ZAVRŠNI IZVEŠTAJ ŽIRIJA

URBANISTIČKO-ARHITEKTONSKI KONKURS ZA UREĐENJE
URBANIH DŽEPOVA (NOVIH MESTA) U NOVOM SADU

01 - Opšte informacije o urbanističko-arhitektonskom konkursu za uređenje urbanih džepova (novih mesta) u Novom Sadu u postupku javne nabavke broj KD 2/01 962

šifra rada: 59732 lokacija 3
 radna šifra rada: 1 MZ Klisa

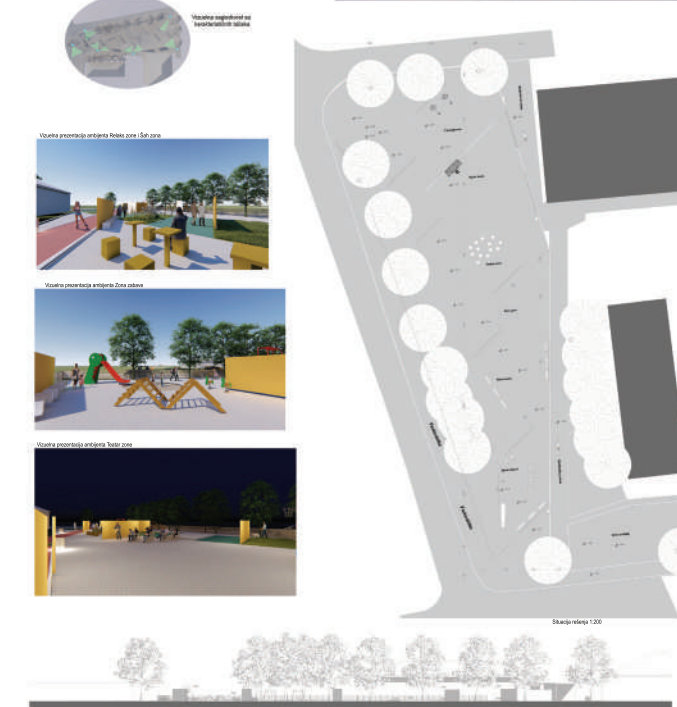
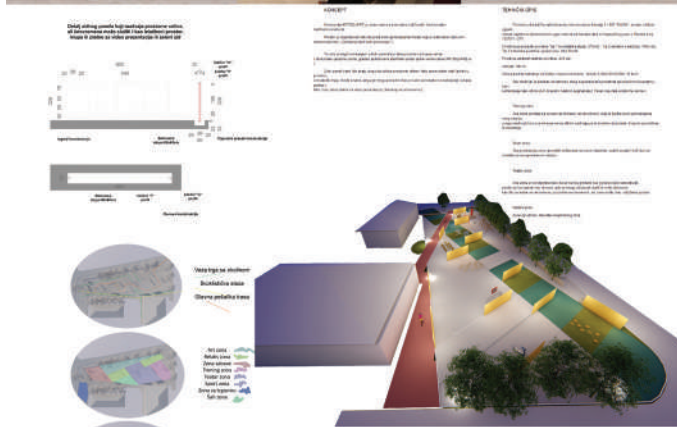
Rešenje je u potpunosti odgovorilo na programske zahteve. Kvalitet rada je u poštovanju postojeće matrice i strukture rasporeda prostora, sa unapređivanjem svakog dela ponaosob i zone u celini.

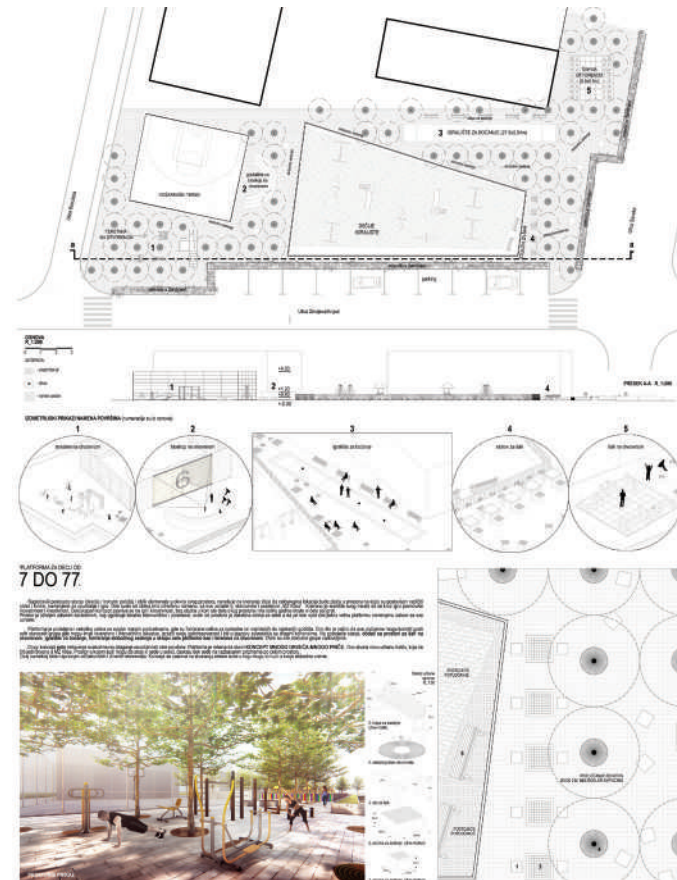
Komentari žirija:
 Rešenje korektno artikulira prostor. Principom vertikalnih pregrada formiraju se scene, međusobno se odvajaju prostori i na taj način se omogućava različito korišćenje i tumačenje zona.
 U načelu rešenje je lavarintskim pristupom razbilo postojeću naviku korisnika otvorene zone sa jasnim apertijama i konkretnim površinama korišćenja što je nedostatak. Motivi trake i zida su zanimljivi, ali nerazrađeni.

šifra rada: 11277 lokacija 3
 radna šifra rada: 14 MZ Klisa

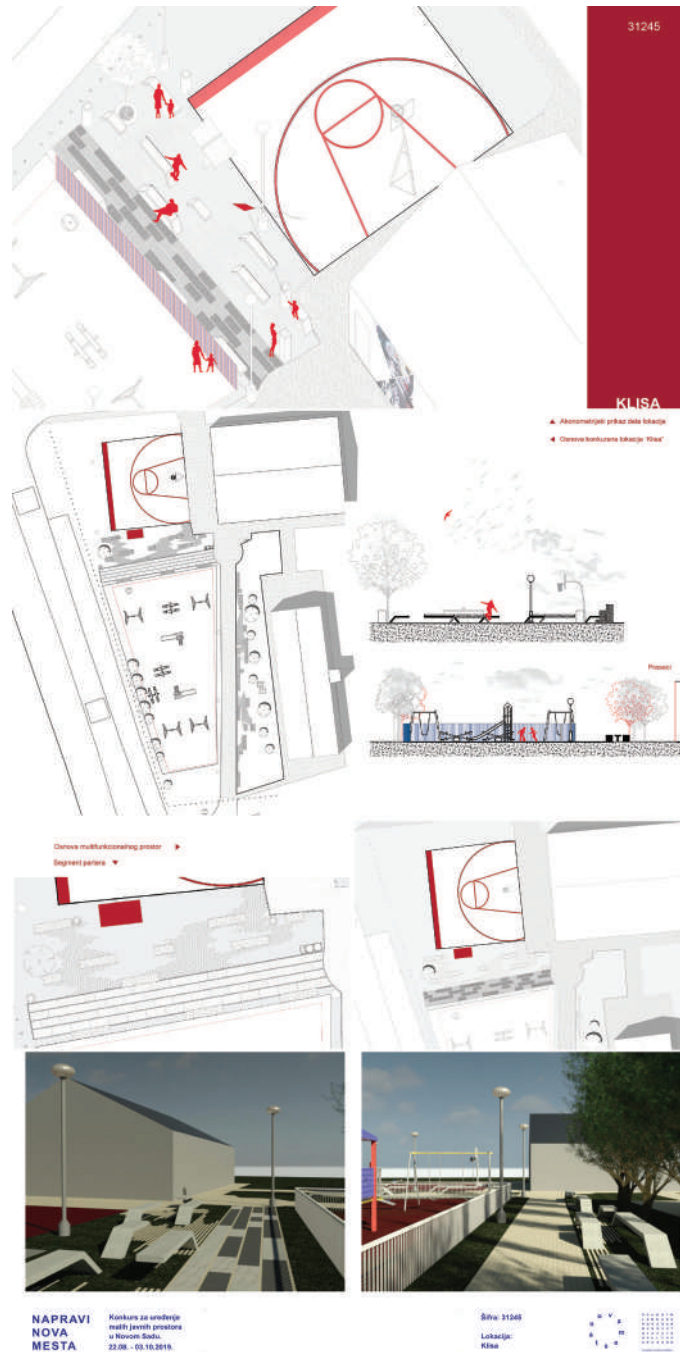
Komentari žirija:
 Rad uspešno zadržava kvalitetne sadržaje i njihov zoning i usmerava se na među prostor artikulirajući ga kao "zelenu urbanu lavu" ugodnog prostora i mikroklima za boravak koji daje identitet prostoru što se prepoznaje kao kvalitet. Mali nedostatak je izostajanje centralnog prostora. Rad povećava zeleni fond, formira šareni hlad na skoro celoj površini lokacije. Uvode se novi sadržaji za sve starosne grupe. Zelenilo zapravo doprinosi kvalitetu u pogledu hladovine i pozitivno utiče na mikroklima. Brojnost stabala daje identitet tom prostoru i artikuliše sve ambijente. Formira se atmosfera
 Dispozicija parkinga je promenjena u odnosu na postojeće stanje, a samim tim nije sačuvan postojeći drvored. Neopravdano ukidanje postojeće vegetacije.

šifra rada: 31245 lokacija 3
radna šifra rada: 23 MZ Klisa

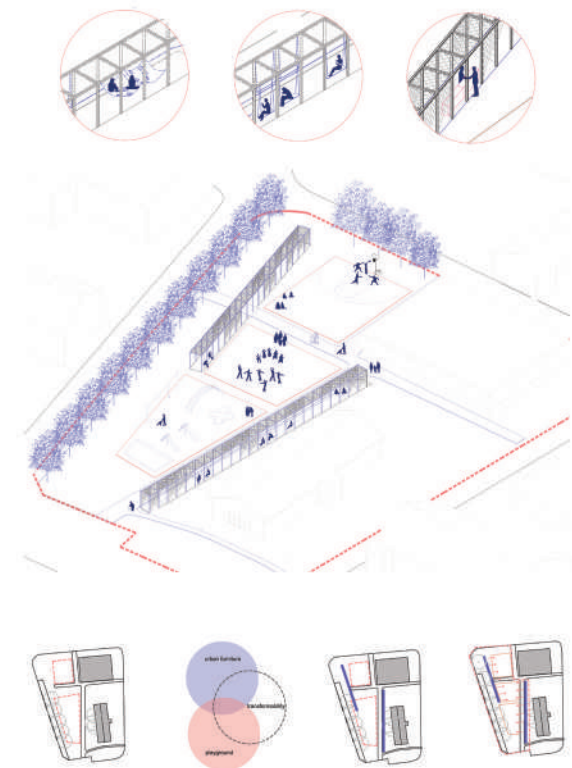
Rad kvalitetno prepoznaje potrebu za artikulacijom među prostora i zadržavanje sadržaja i zoninga, ali je međuprostor nejasno definisan. Rešenje prati nasleđenu matricu i postojeće sadržaje čime je odgovorili na zahteve programa i očekivani ishod za korisnike. Rešenje nije ponudilo jedinstvenu oblikovnu ideju u celini, nego se temelji na motivu klupe, gotovo na grafičkom nivou prikaza. Klupe su, posebno u okruženju košarkaškog terena, neopravdano rasute po zelenoj površini. Po načinu oblikovanja i materijalizaciji, očekivano (neopravdano) visoke cene.

šifra rada: 58671 lokacija 3
radna šifra rada: 25 MZ Klisa

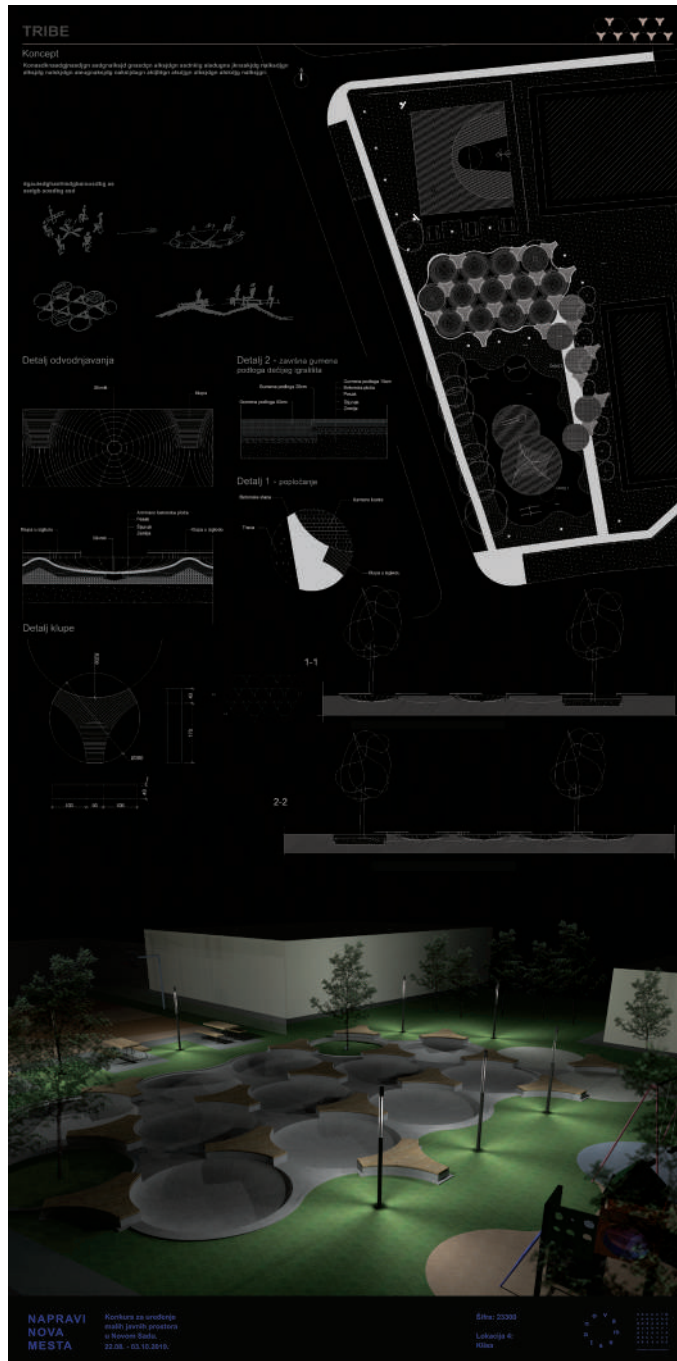
Rešenje predlaže dobar zoning i vrlo kvalitetno oblikovanje prostora, koje nažalost u stvarnom prostoru i korišćenju nailazi na niz problema: ne ograđuje se dečije igralište niti se metalna strukturakoristi za to, strukturom marginalizira niz prostora i zelenilo oko mesne zajednice. Potencijal rada se vidi u stvaranju centralnog prostora. Izgrađenom strukturom pojačava karakterizaciju i akcent na javnom prostoru. Osnovni motivi su longitudinalne nadstrešnice, koje su dobro pozicionirane, a zajedno flankiraju centralni prostor (između sportskog terena i igrališta), što omoučava i novu funkciju prostora - lokalnog glavnog trga, ali se njihovo postavljanje ne opravdava dovoljno.

šifra rada: 23300 lokacija 3
 radna šifra rada: 33 MZ Klisa

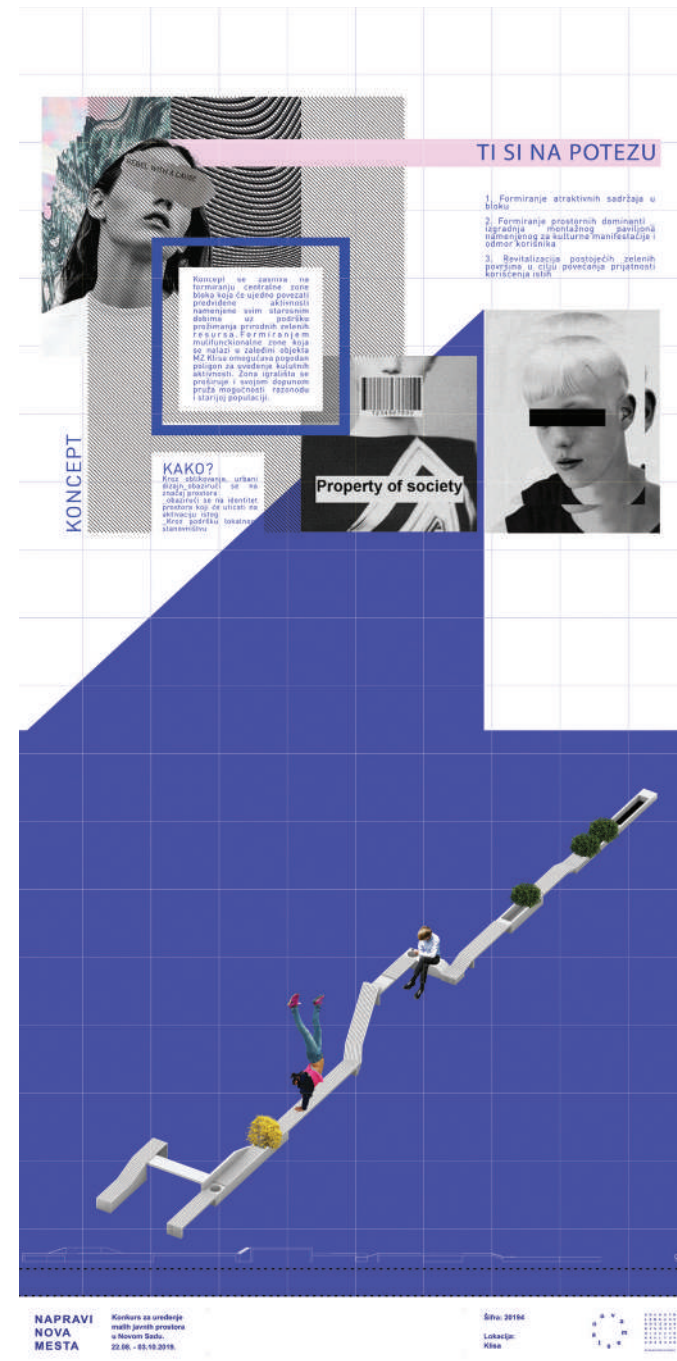
Komentari žirija:
 Kružnice kao osnovni motiv, iako podstiču sedenje i razgovor, smanjuju funkcionalnost središnjeg prostora, koji nije dostupan velikom broju korisnika poput starijih, invalida, roditelja s decom u kolicima i sl.
 Postavlja se pitanje opravdanosti ovog visokoformalizovanog motiva koji bi prostor učinio teškim za međusobnu komunikaciju, ali i za interno korišćenje (sedenje na klupama nije prijatno jer su krugovi denivelisani).
 Održavanje, posebno odvodnjavanje može biti otežano.
 Programski pretenciozno, ali i nedovoljno ubedljivo u odnosu na druga slična rešenja. Tretman rasvete i bavljenje tim delom infrastrukture pohvalno.

šifra rada: 20194 lokacija 3
 radna šifra rada: 38 MZ Klisa

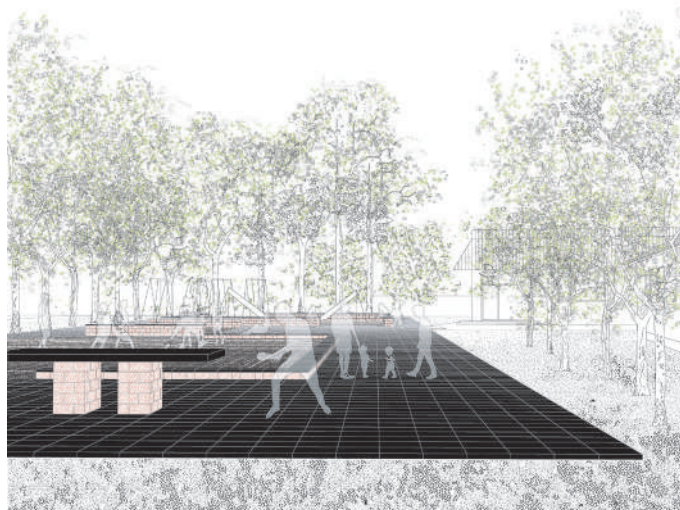
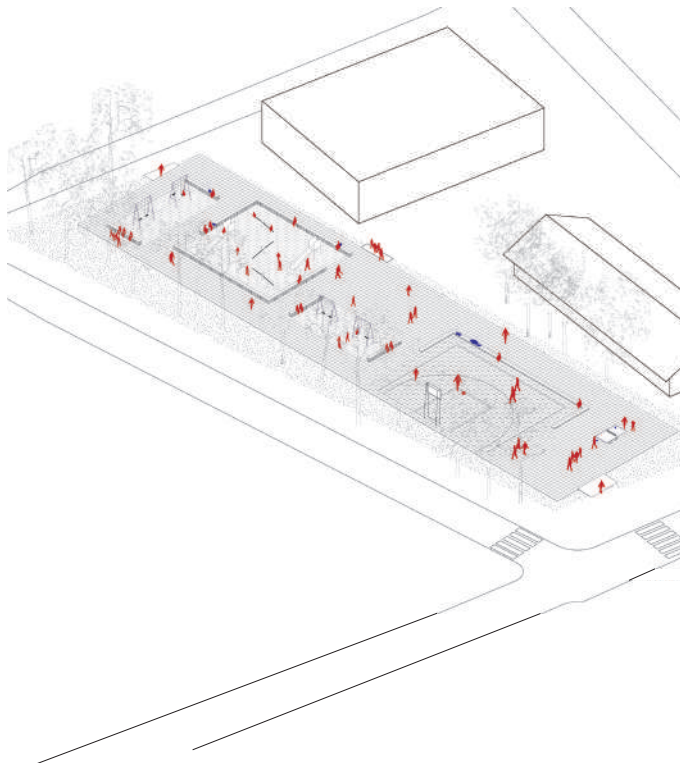
Jednosmerni i horizontalan pristup funkciji i oblikovanju prostora. Plato, kao platforma za sve aktivnosti negira postojeće strukture i nepovezan je sa okruženjem, što se vidi kao nedostatak. Rešenje bi bilo teško za realizaciju jer isključuje sve dosadašnje elemente uređenja (sportski teren i dečije igralište). Zona nije u kompletu istretirana što je nedostatak ovog rešenja.

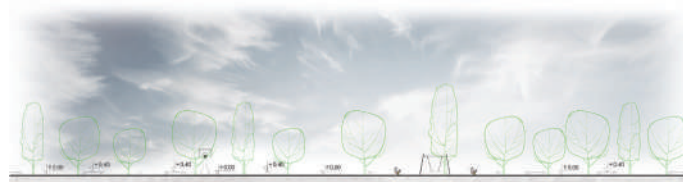
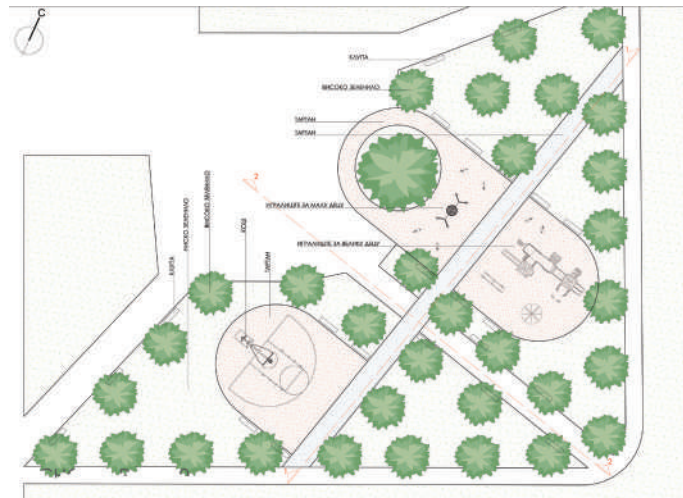
Projekat se fokusira na uži obuhvat konkursa, što poštujemo, ali je takođe dat i kontekst šireg obuhvata sa kojim ima dobru, jasnu i nedvosmisleno relaciju. Vrednost ovog rada se vidi u tome što su rešenjem sačuvani postojeći sadržaji kao i njihove lokacije, a fokus je na davanju atrakcije u međuprostoru kroz pet manjih brežuljaka koji su atraktivno i efektno dopunili postojeće rešenje, čini se bez velikog troška i komplikovane izrade.

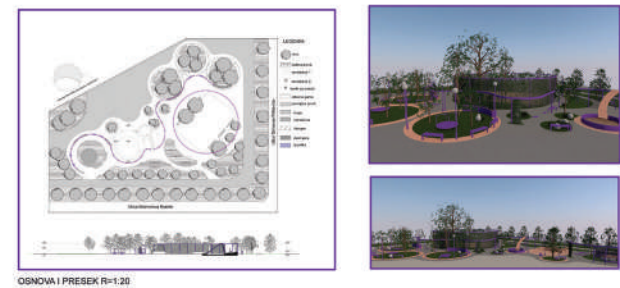
Komentari žirija:
Rad zadržava sadržaje, uređuje parter, uz zamenu lokacije dečijeg i košarkaškog igrališta. Time, osim uređenja ploha ne donosi neku značajniju vrijednost u prostoru. Osnova koncepta je plava dijagonala, ali nije ponudila nikakav novi sadržaj ni iskorak u dizajnu. Nedovoljno sagledani svi potencijali, ne iskorišćeni svi kapaciteti lokacije. Grupisanje sadržaja koji tangiraju kretanja, ali sa nedovoljno razrađenim vezivnim elementima.

šifra rada: 18059 lokacija 4
radna šifra rada: 13 MZ Gavriilo Princip

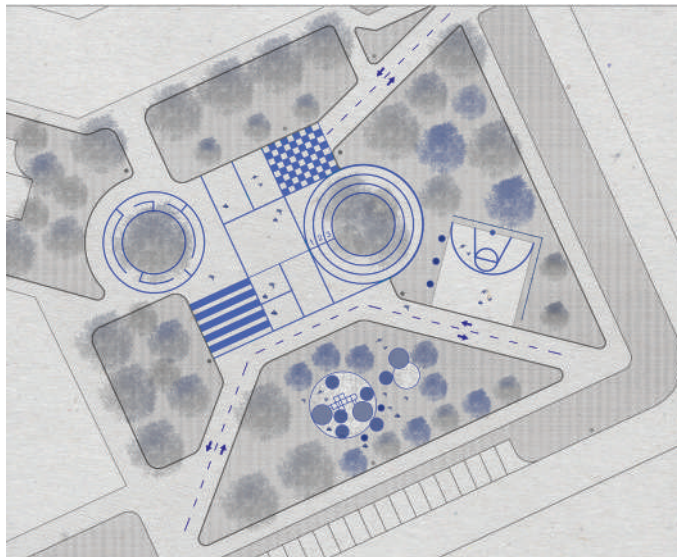
Rešenje uvodi nove sadržaje, uz zoniranje lokaliteta (i širem i užeg obuhvata) sa tematskim podcelinama. Podceline su dobro definisane, sa određenim karakterom. Dopunjena je postojeća atmosfera, novonastali ambijenti doprinose kvalitetu. Mali privremeni objekti su takođe vrlo ekonomični. Predlog hortikulturnog uređenja je zanimljivo. Ceo rad nudi bogat sadržaj koji je detaljno prikazan i promišljen. Osnova rešenja je dijagonala, čime se poštuje zateknuta urbanistička matrica i produžuje se, ali utisak je da nedostaje osnovno težište prostora – tačka okupljanja. Rešenje se podređuje dijagonali koja postaje bitnija od samog prostora, čime se gubi centralni prostor. ešenje je zabavno, puno šarma i omladinske radosti. Celine su detaljno razrađenje i kreirane sa pažljivom upotrebom različitih elemenata. Pohvala za detaljnu razradu rešenja i same prezentacije. Rešenje nudi zanimljivu perspektivu daljeg razvoja prostora, možda u nekom budućem planu gde ložionica može i treba da bude ishodište dijagonale. Bogata raznovrsnost funkcionalnih podprostora je dobro složena, ali međusobno slabo komunicira. Ako se analizira samo zona užeg obuhvata, rešenje gubi na snazi. Vrlo šarmantan, detaljan i opsežan rad.

šifra rada: 31917 lokacija 4
radna šifra rada: 20 MZ Gavriilo Princip

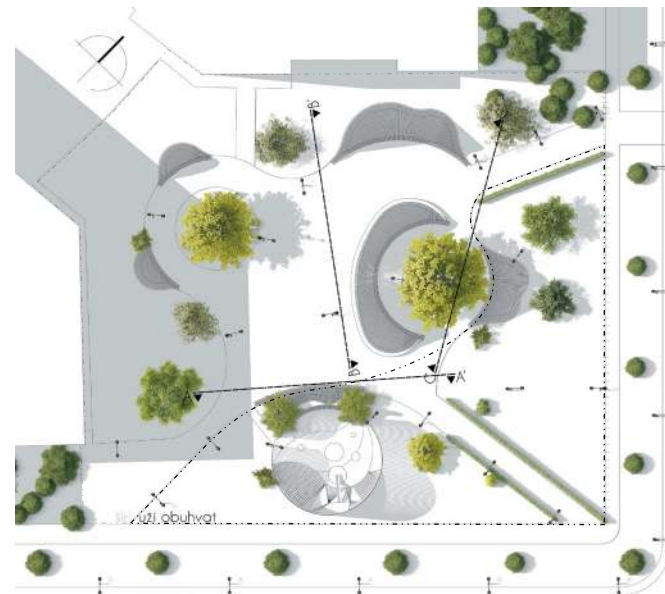
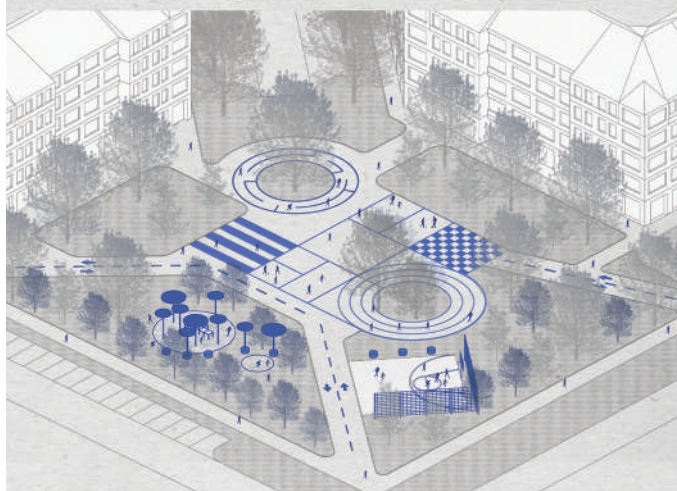
Rad pohvalno promišljeno uvodi potrebno zelenilo, i na interesantan način uvodi nove sadržaje u prostor. Ipak celokupni utisak prostora i njegovo oblikovanje nije dovoljno reprezentativan i usklađen. Optimizacija postojećih sadržaja je kvalitet predloga, a dodati elementi su u nivou partera, što je racionalna odluka. Novi elementi, sa tipskim senilima u obliku pečurki su zanimljiv i nezahtevna intervencija u prostoru.

šifra rada: 27611 lokacija 4
radna šifra rada: 21 MZ Gavriilo Princip

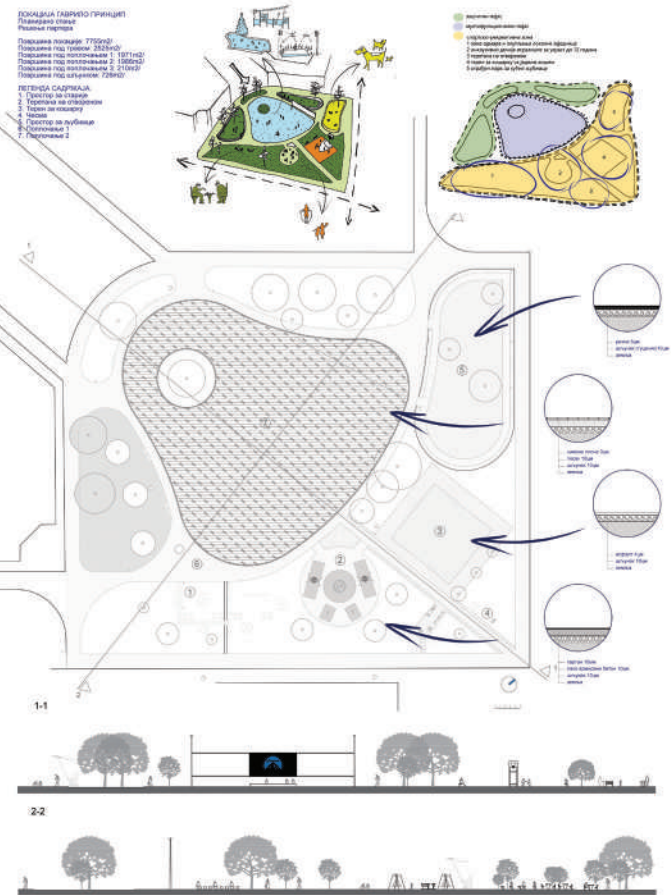
Osnova je kvalitetna i donosi novi i rafinirani identitet u prostoru. Uvođenje topografije se prepoznaje kao kvalitet, iako njeno materijalizacija kroz skupu i kompleksnu strukturu nije adekvatna, posebno za održavanje i čišćenje. Ograda dečijeg igrališta je interesantno oblikovana, a izbacivanje košarkaškog igrališta nepotrebno, kao i postavljanje stubića uz obodnu pešačku komunikaciju. Veoma su dobro dizajnirane pregrade koje štite dečije igralište ali ne obezbeđuju dovoljnu bezbednost prostora. Ipak, pored svih kvaliteta, ovo rešenje je izuzetno skupo i teško za održavanje, a možda i malo neprimereno lokalitetu.

šifra rada: 34678 lokacija 4
 radna šifra rada: 27 MZ Gavrilo Princip

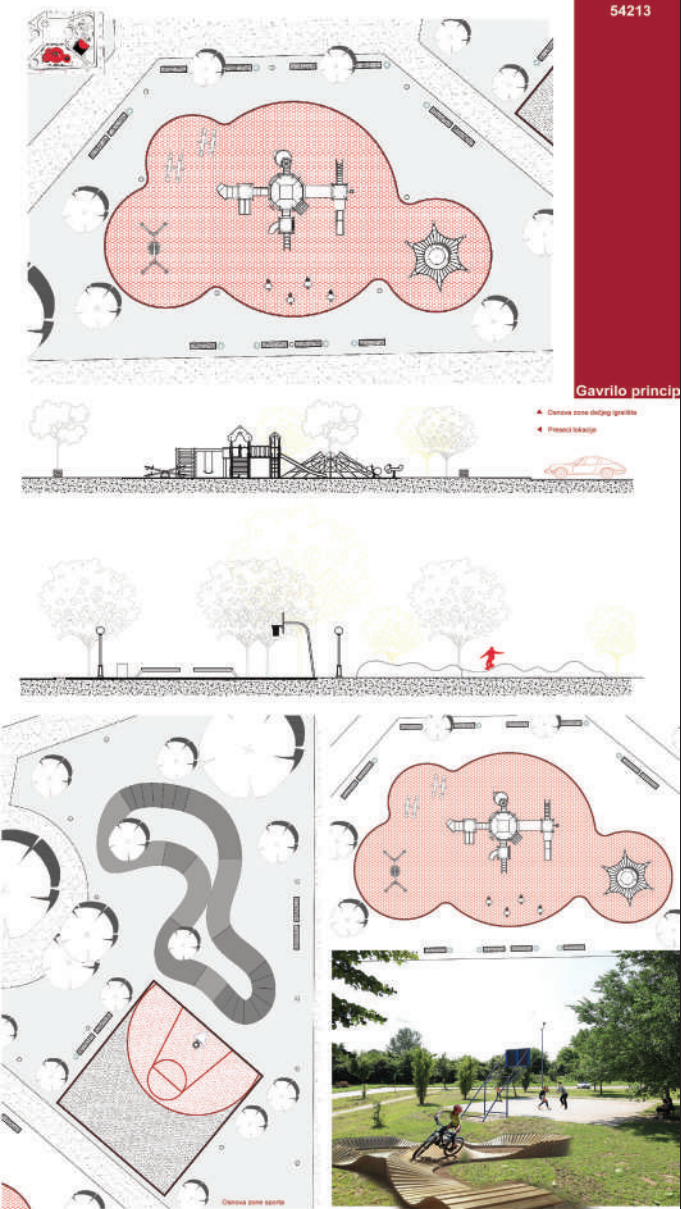
Komentari žirija:
 Pohvalno je uvođenje i odabir novih sadržaja, teretane, vrtova i prostora za pse. Analiza i oblikovanje je pohvalno iako razrada nije na adekvatnom nivou. Jasno zoniran predlog sa obodnom zonom sa 5 potcelina za sve kategorije korisnika (teretana na otvorenom, dečije igralište, teren za basket i zona za istrčavanje pasa). U sredini (šireg obuhvata) je veliki multifunkcionalni prostor i isključivo zelena zona. Dobra analiza prostora i zoniranje je osnovni kvalitet ovog rešenja, ali nedostaje razrada oblikovanja zona i elemenata.
